RELATÓRIO DE FISCALIZAÇÃO TÉCNICA DO SISTEMA DE ESGOTO DO MUNICÍPIO DE LUIZ ANTÔNIO

PRESTADOR: SANEL - LUIZ ANTÔNIO

Americana, Agosto de 2023

Foto 1 - Vista geral das lagoas

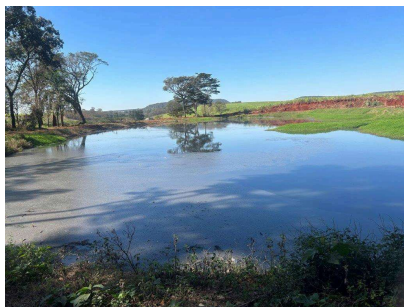
[ETE-8.1] Observações	Não-conformidade apontada no Relatório de Fiscalização nº 173/2021 e, mediante justificativa do prestador, prorrogada até 08/09/2023
[ETE-8.10] - Existência de identificação da área	Conforme
[ETE-8.12] - Condições adequadas de higiene e limpeza do laboratório	N/A
[ETE-8.13] - DBO média de lançamento em acordo com Decreto Estadual nº 8.468/1976 (DBO > 60 mg/L ou redução < 80%) ou não atender ao padrão de emissão estabelecido pelo órgão ambiental estadual	N/A
[ETE-8.13] Observações	Não-conformidade apontada no Relatório de Fiscalização nº 173/2021 e, mediante justificativa do prestador, prorrogada até 23/11/2023
[ETE-8.20] - Realiza auto monitoramento do padrão de lançamento do efluente final	Conforme
[ETE-8.25] - Existência de licença de operação com validade regular	Conforme
[ETE-8.26] - Existência de outorga de lançamento com validade regular	Conforme
[ETE-8.27] - Existência de tratamento e/ou destinação correta do lodo	Conforme

[ETE-8.28] - Existência de macromedidor de entrada e/ou saída	N/A
[ETE-8.28] Observações	Não-conformidade apontada no Relatório de Fiscalização nº 173/2021 e, mediante justificativa do prestador, prorrogada até 14/11/2023
[ETE-8.29] - Existência de manutenção, limpeza, conservação e segurança	Conforme
